IPMモータMM-EFSシリーズ生産拠点の変更及び 本体外観、梱包箱変更のお知らせ

MM-EFS71M(4)(Q)、MM-EFS151M(4)(Q)、MM-EFS221M(4)(Q)

発行 日付	2012年4月	件 名	IPMモータMM-EFSシリーズ生産拠点の変更 及び本体外観、梱包箱変更のお知らせ	三菱電機株式会社名古屋製作所 〒461-8670 名古屋市東区矢田南5-1-14 Tel (052) 721-2111大代表
----------	---------	--------	--	--

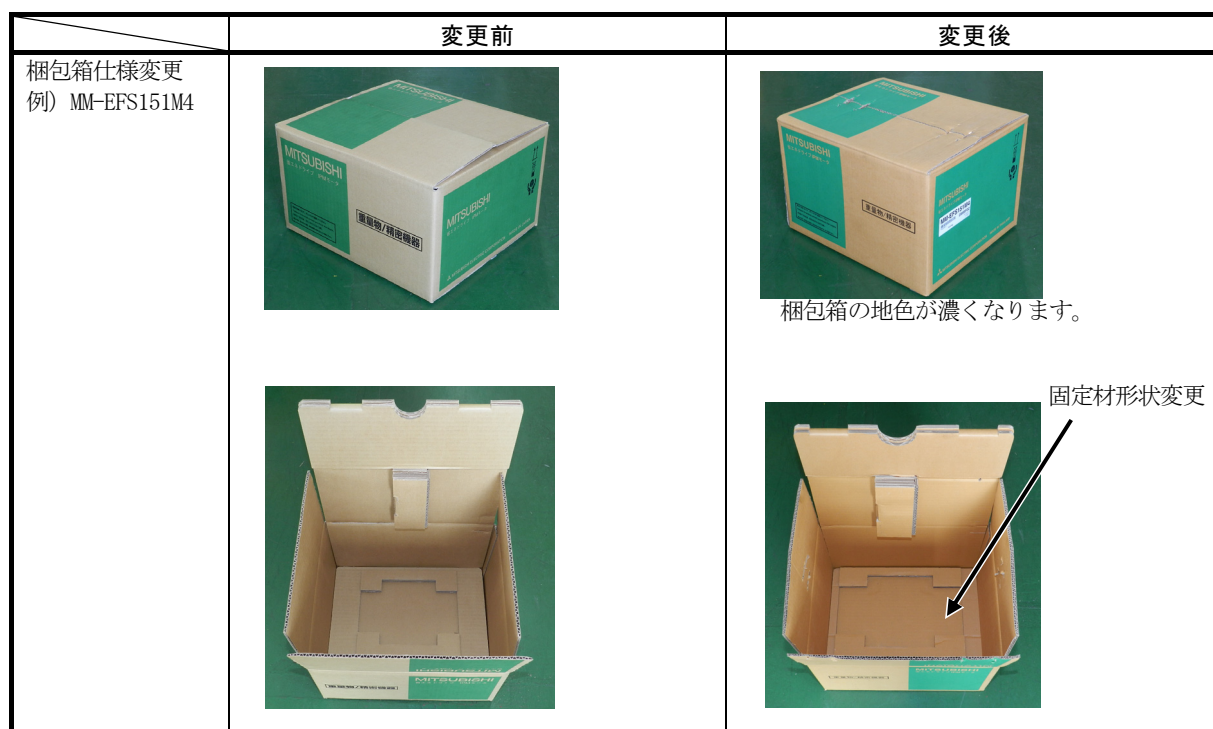
変更前	変更後
生産拠点変更	日本	タイ
定格名板仕様変更 例) MM-EFS71M4	 <p>MADE IN JAPAN</p>	 <p>MADE IN THAILAND</p>
本体外観変更 MM-EFS221M4	 	 <p>フィン追加</p>

梱包箱サイズ

変更前			変更後		
	W	H	D	W	H	D
MM-EFS71M (4) (Q)	355	210	320	313	216	271
MM-EFS151M (4) (Q)	395	225	330	356	233	303
MM-EFS221M (4) (Q)	460	250	365	410	277	323
